dotyczy: przetargu nieograniczonego ZP/186/2015 - Prace remontowe w pomieszczeniach Działu Sprzedaży Usług Medycznych oraz w Gabinetach 62 w Klinice Endokrynologii w ICZMP w Łodzi.

W związku z pytaniami dotyczącymi przedmiotowego postępowania Zamawiający wyjaśnia, co następuje:

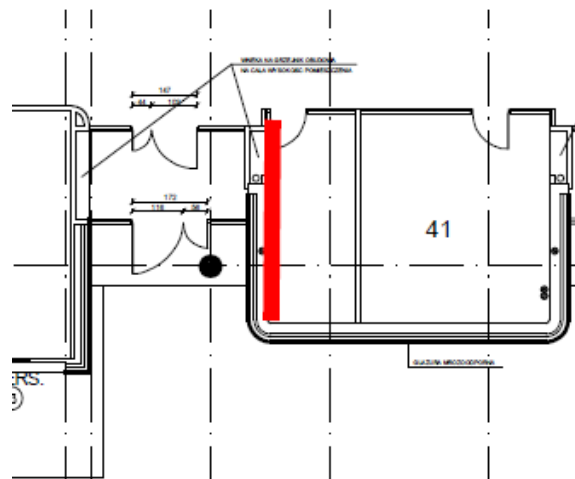
Pytanie nr 6: p. 38 – 40,41

Czy pomieszczenie (oznaczone na rysunku PFU jako 41) – box handlowy i przylegająca do niego mała portiernia są w zakresie remontu przedmiotowego postępowania ?

Odpowiedź: W pomieszczeniu przylegającej do pomieszczenia 41 zakres prac do wykonania polega na dociepleniu w systemie „od wewnątrz” ściany oznaczonej kolorem czerwonym. Oprócz docieplenia w systemie „od wewnątrz” należy przewidzieć wykonanie warstwy tynkarskiej zbrojonej siatką, gładzi oraz malowanie pomieszczenia.

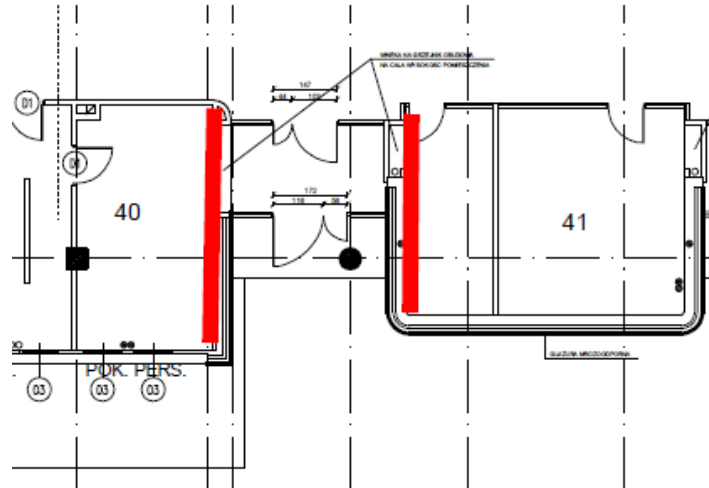
Pytanie nr 7: p. 38 – 40,41

W PFU podano, że należy w pom. 40 i 41 wykonać docieplenie ścian „od wewnątrz” – proszę o sprecyzowanie o które ściany chodzi ?

Odpowiedź: Ściany w których należy wykonać docieplenie w systemie „od wewnątrz” oznaczono kolorem czerwonym. Oprócz docieplenia w systemie „od wewnątrz” należy przewidzieć wykonanie warstwy tynkarskiej zbrojonej siatką, gładzi oraz malowanie pomieszczenia.
